基準不適合箇所説明図

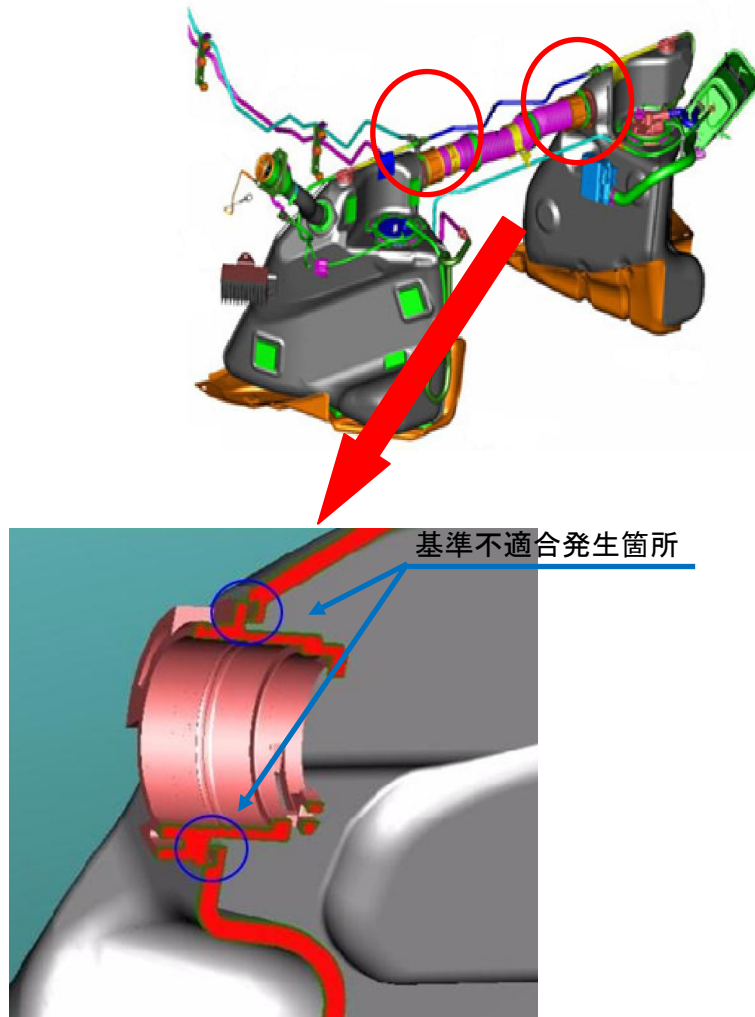
基準不適合発生箇所

左右の燃料タンク接続部において、製造時に異物が混入したものがある。そのため、そのままの状態で使用を続けると、接続部に亀裂が発生し、燃料が漏れるおそれがある。

全車両、左右の燃料タンクを良品に交換する。

左側ストラットタワー部に黄色ペイントを塗布する。
